הנדון : דירה מס' 7 ברח' אלקלעי מס' 12 - רחובות

חוות דעת מומחה

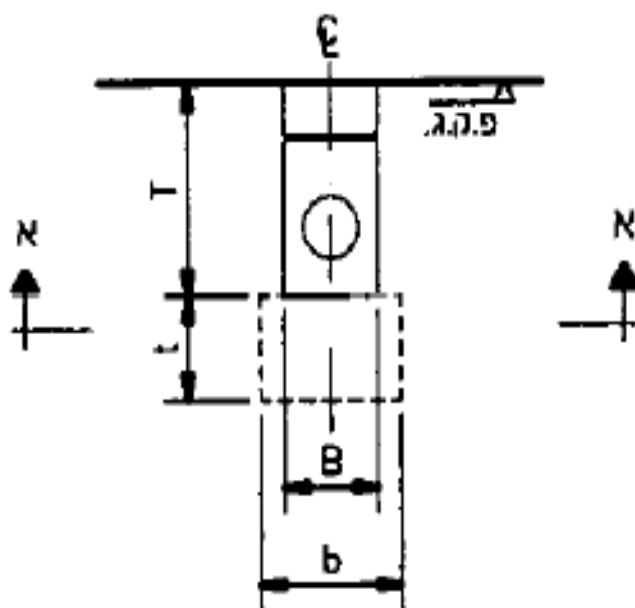
13 לא בוצעה הטמנת צנרת מים בקליניקה. עלות מוערכת בכ - (3,500 ₪)

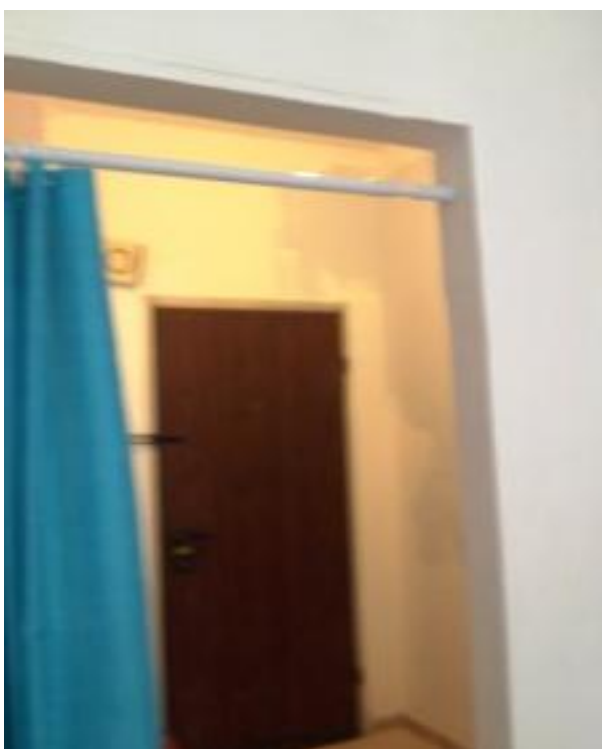
26. על פי דרישת הדיירת נדרש היה לבצע קיר גבס מותאם למידות המטבח. בפועל בוצע הקיר במידה בלתי מתאימה ואסתטית. מידות הקיר בפועל כ-48 ס"מ, בעוד המידות הנדרשות –80 ס"מ. עלות פירוק והתקנה מחדש (שו"מ 2,900)

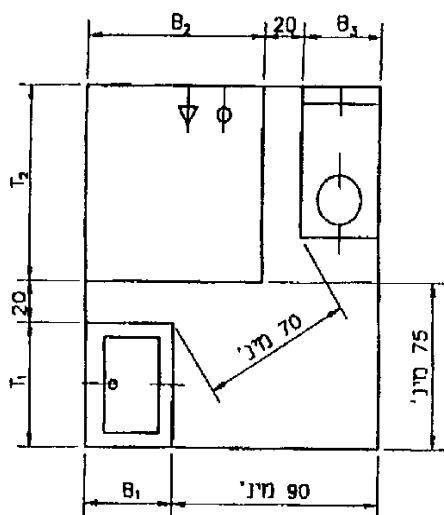
27. לא ניתן להתקין דלת חדר קליניקה עקב עבודות הכנה לקוייה של משקוף סמוי. עלות מוערכת בכ - (שו"מ 2,000)

ב33 - מרחק הסרדה במקלחת מינתית

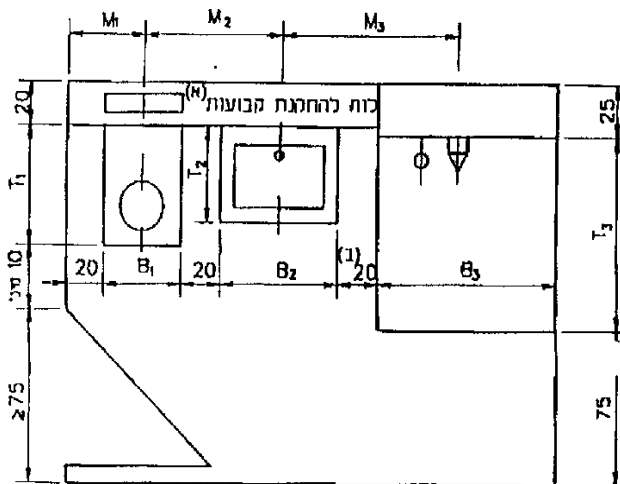
28. בחדר רחצה כללי ישנה סטייה מן המידות המומלצות בשרטוט ב- 3 בחלק ג' של תקן 1205 :

לתיקון יש לבצע תכנון הנדסי מחדש ושינוי מיקום אביזרים וכלים סניטאריים. (5,000 ₪)

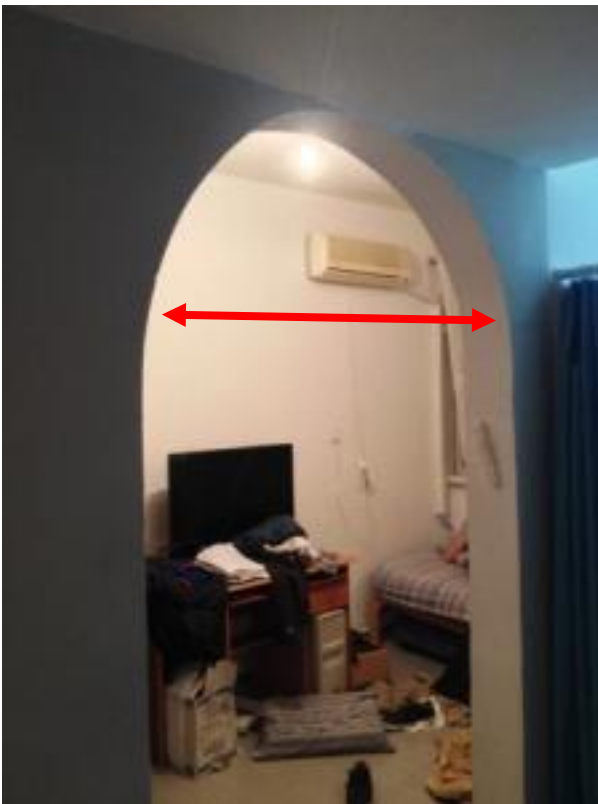
33. תיקוני שפכטל וצבע במקומות פזורים בדירה - מבואת כניסה, מטבח, סלון, פרוזדור, חדרי שינה, חדרי רחצה. בעיקר בחיבורי תקרה וקיר, סביב שקעי ומתגי החשמל, בתחתית הקירות, סביב משקופי דלתות הדירה, בגליפי חלונות הדירה, במבואת הכניסה, **תקרת הסלון, תקרת הורים קיר חדר המתנה לכיוון מערב, קיר סלון סמוך לשיש המטבח לכיוון מזרח**. הליקוי אסור לפי תקן ישראלי ת"י 1922 חלק 1 סעיף 3.3, **ציטוט:**

יש לשייף את הקיים ולבצע צביעה חוזרת. (2,500 ₪)
